ENQUÊTE PUBLIQUE

RAPPORT 2^{ème} Partie - Tome 2

REPONSES DU MAITRE D'OUVRAGE

relative à la demande d'autorisation unique IOTA concernant le projet de création des lignes 16, 17 Sud, 14 Nord, dite ligne 16, du futur réseau de transport public du Grand Paris Express entre Saint-Denis Pleyel (93) et Noisy-Champs (93/77)

Cotes de crue disponibles pour le calage du modèle hydraulique

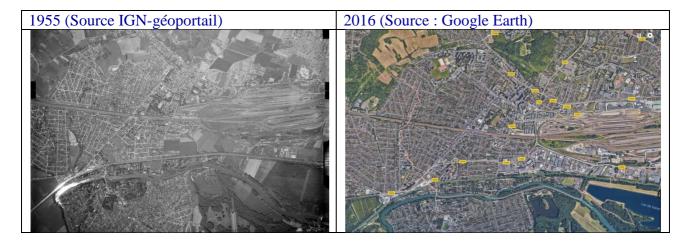
Selon Adequa, il faut également porter à connaissance les réponses aux questions posées par le CEREMA, par exemple « qu'est-ce qui justifie la différence d'emprise entre la zone inondée par la crue de 1910 (en rouge) et celle calculée par le modèle hydraulique (en bleu) pour un débit équivalent ? ».

Les écarts constatés notamment au niveau du Canal dans les modèles sont explicables par la prise en compte, dans la modélisation, de toutes les irrégularités de terrain via un maillage 2D réalisé sur le LiDAR en 2015. Ainsi, les digues du canal latéral ainsi que les remblais ferroviaires jouent un rôle majeur dans la distribution des écoulements. Le secteur inondable situé notamment au nord du remblai ferroviaire présente des hauteurs de submersion nettement moins importantes que le secteur sud. Le secteur nord est en effet « protégé » par la présence du remblai ferroviaire qui ralentit les écoulements. Et le débordement côté Nord du Canal semble lié à des surverses au-delà du canal généralisées au moment du pic de crue.

De plus, les modifications topographiques et urbanistiques (donc l'agrandissement des surfaces imperméabilisées augmentant les hauteurs d'eau et accélérant les vitesses d'écoulement) peuvent aussi expliquer le débordement du canal à partir d'un débit de 750 m³/h. Les photographies aériennes de 1955 et de 2016 ci-dessous montrent l'évolution de l'urbanisation.

En synthèse et au regard des éléments ci-dessus, ce sont les modifications topographiques et urbanistiques entre 1955 et 2016 qui expliquent le débordement du canal à partir d'un débit de crue de 750 m3/h.

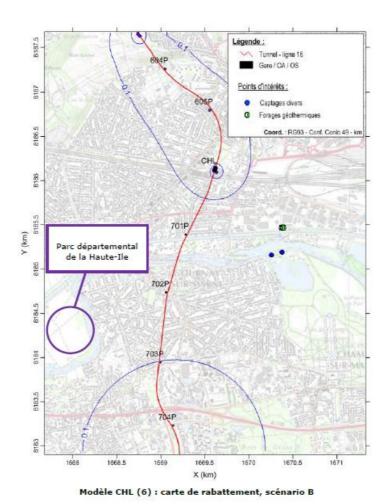
Il y aura des conséquences sur le niveau des eaux de surface qui dépendent du niveau piézométrique de ces nappes, qui fera l'objet d'un suivi. Les variations de niveau de la nappe phréatique sont susceptibles d'affecter le niveau des plans d'eau du parc Georges Valbon, et de celui de la Haute-Ile.

Le Parc départemental de la Haute-Île est situé dans une boucle de la Marne. Il n'y a pas de réseau hydrographique superficiel en dehors de la Marne et du canal.

Les trois plans d'eau du Parc n'ont pas d'exutoire avec les eaux superficielles. Le niveau d'eau dans chacun d'eux dépend donc directement du niveau piézométrique de la nappe des alluvions. Ces plans d'eau sont interconnectés entre eux, la connexion se faisant par l'intermédiaire d'ouvrages hydrauliques fixes. Les trois plans d'eau sont situés en série, c'est-à-dire qu'ils se déversent les uns dans les autres.

L'évaluation de l'effet des pompages en nappe lors de la réalisation des travaux de gares et d'ouvrages d'annexe a été réalisée à l'aide d'une modélisation hydrogéologique. Plusieurs scénarios correspondant à des phases de pompage en nappe plus ou moins intensives ont été simulés. Les résultats de cette modélisation concernant le secteur du parc départemental de la Haute-Ile sont présentés au chapitre 2.5.3.2 du volet D.1 du dossier (avis délibéré de l'Autorité environnementale et mémoire en réponse de la SGP). Pour les différents scénarios, et notamment celui représentatif de la période où les pompages sont les plus importants (dénommé scénario B dans le dossier) et correspondant à la période autour d'octobre 2019, les modélisations indiquent que le parc départemental de la Haute-Ile n'est pas concerné par les effets du projet. L'isovaleur la plus proche pour tous les scénarios est de 0,1 mètre d'abaissement du niveau de nappe et n'intersecte pas le périmètre du parc.

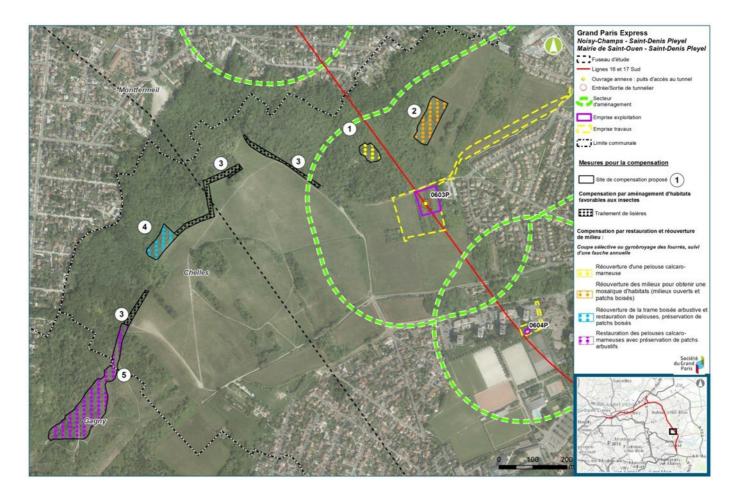
A propos des conséquences sur la faune et la flore de la réalisation de l'ouvrage OA 0603P au Montguichet, le Conseil national de Protection de la Nature (CNPN) observe « Des mesures compensatoires sous-dimensionnée et difficilement gérables en l'état. (...) Une continuité foncière des sites est à prévoir sur le secteur retenu et une gestion d'un minimum de 30 ans et à garantir par un plan de gestion et de garanties de protection à long terme. La seule intervention foncière de la Région et la gestion de l'agence AEV ne constituent pas une garantie de la gestion des milieux et des espèces patrimoniales associées, d'autant qu'il n'est fait mention d'aucun plan de gestion. »

A ce que l'on sache de tels plans de sont pas dans le cœur de mener de la SGP qui, donc, passera la main. A qui ? Quel contrôle citoyen ?

En conclusion, les surfaces à compenser sont les suivantes :

- 2,70 ha de milieux ouverts à semi-ouverts thermophiles favorables au Flambé (2,70 ha) et aux orthoptères (Conocéphale gracieux, Grillon d'Italie, Oedipode turquoise et Mante religieuse 0,96 ha). Les surfaces se superposant ne s'additionnent pas et sont mutualisables.
- 3,87 ha de lisières, bosquets, friches arbustives avec présence de plantes-hôtes pour le Thécla de l'orme.

Gare de triage de Vaires

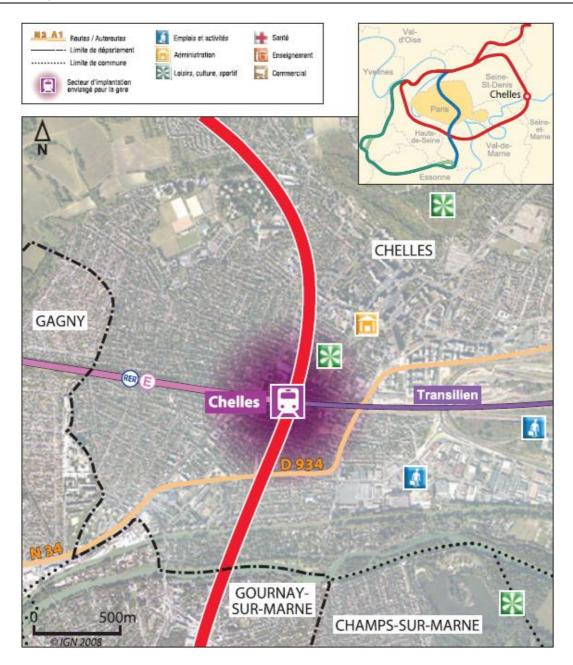
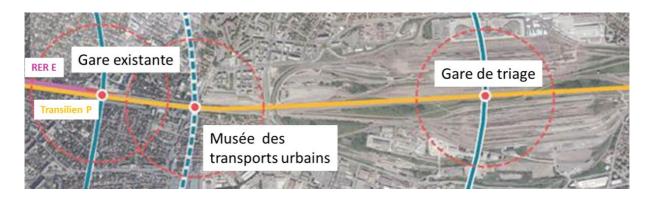
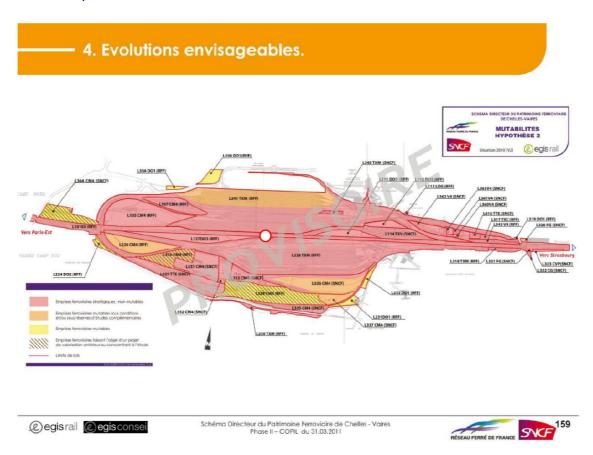
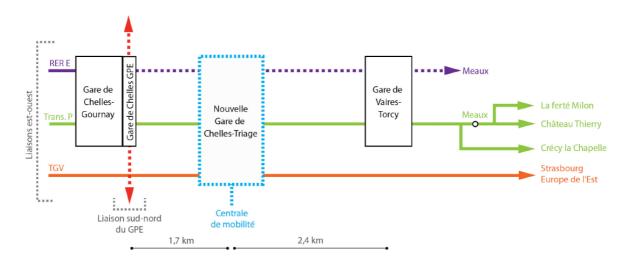
Il aurait mieux valu prévoir l'implantation de cette gare, en correspondance avec la ligne E, sur l'emplacement de l'ancien triage SNCF de Vaires.

Une implantation plus à l'est, en plein cœur de la gare de triage actuelle a été analysée pendant la première phase des études préalables à l'élaboration du dossier d'enquête publique, à la demande de la ville et de la communauté d'agglomération, dans le cadre d'une vision stratégique visant à un développement urbain très important de la ville à l'Est de son territoire.

La localisation proposée au centre du triage était justifiée par la correspondance à assurer avec le RER E et le Transilien P et par la relative proximité avec les ZAC Aulnoy et l'éco quartier CASTERMANT bordant la partie nord du triage. Elle devait s'accompagner de la création d'une nouvelle gare SNCF pour le RER E et le Transilien. Cette gare, bien que non prévue dans le schéma directeur du RER E

Cette localisation n'a notamment pas été retenue du fait de l'indisponibilité du foncier ferroviaire pour implanter la nouvelle gare GPE et pour assurer le développement urbain souhaité à proximité. En effet, à la demande la Préfecture de Région, dans le cadre du CDT, RFF a présenté courant 2011 son schéma directeur du patrimoine ferroviaire Chelles Vaires indiquant par la carte ci-dessous le potentiel de mutabilité de son foncier suivant 3 zones :

L'implantation de la gare GPE envisagée dans ce scénario, au centre de la gare de triage ne pouvait pas être mise en œuvre faute de foncier disponible à l'échéance du projet. La SGP a donc proposé de confirmer l'orientation présentée en tout état de cause dans le schéma d'ensemble à savoir à proximité
